RPG.271.3.1.2023

ZESTAW NR 1 PYTANIA I ODPOWIEDZI DO POSTĘPOWANIA

Dotyczy: „Budowa kotłowni o mocy 1,6 MWt oraz ciepłociągu na terenie Miasta Sejny”.

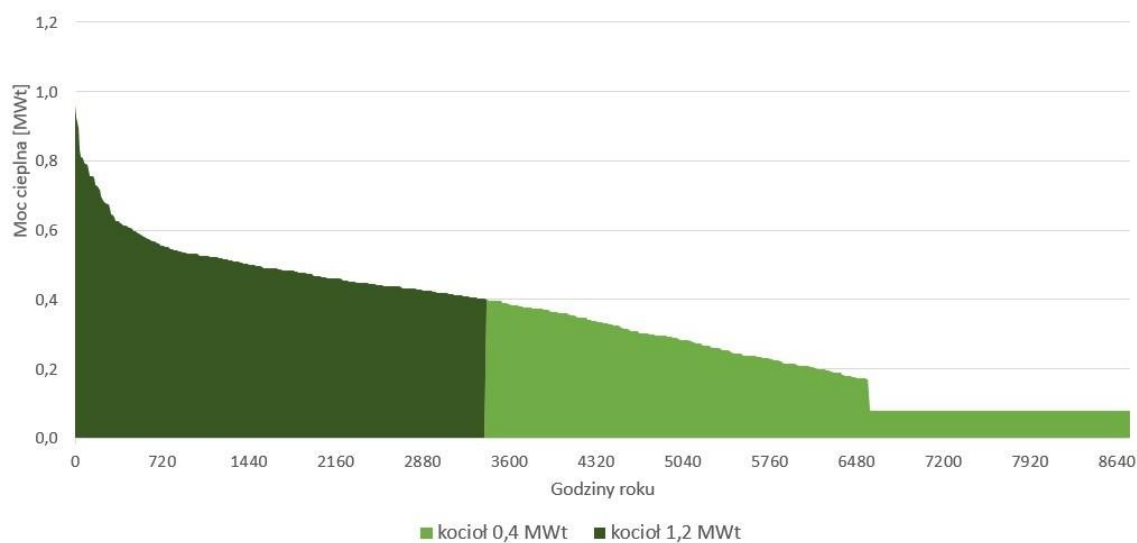
Czy zamawiający zgodzi się na dostarczenie i montaż jednego kotła mocy 1,6MW zamiast dwóch 1,2MW i 0,4MW?

Jeżeli kocioł zapewni stabilną pracę układu uwzględniając produkcję ciepła na pokrycie zapotrzebowania ogrzewania i ciepłej wody użytkowej w okresie całego roku i spełni założenia przyjęte do doboru dwóch kotłów, to Zamawiający dopuszcza zastosowanie jednego kotła. Stosując jeden kocioł można zastosować odpowiedni, mniejszy niż 1,6 MW_t, ponieważ przy obecnie przyjętym układzie dwóch kotłów nie zakłada się ich jednoczesnej pracy.

Przy niskim zapotrzebowaniu na ciepło do sieci, ciepło będzie dostarczał kocioł o mniejszej mocy. Pracując przez część dnia przy swoim minimum technicznym kocioł będzie dostarczał wyprodukowaną nadwyżkę ciepła do akumulatora (magazynu energii). Następnie będzie on wyłączany, a ciepło dostarczane będzie do odbiorców z magazynu energii. Kiedy zapotrzebowanie przekroczy moc nominalną mniejszego kotła o mocy 0,4 MW_t wyłączy się on, a w jego miejsce zacznie pracować kocioł o mocy 1,2 MW_t. Przyjęto, że kotły biomasowe będą pracowały przy możliwie wysokim obciążeniu, co najmniej 40% i pozwolą pokryć zapotrzebowanie na moc według poniższego prognozowanego / szacowanego wykresu uporządkowanego rocznej produkcji ciepła.
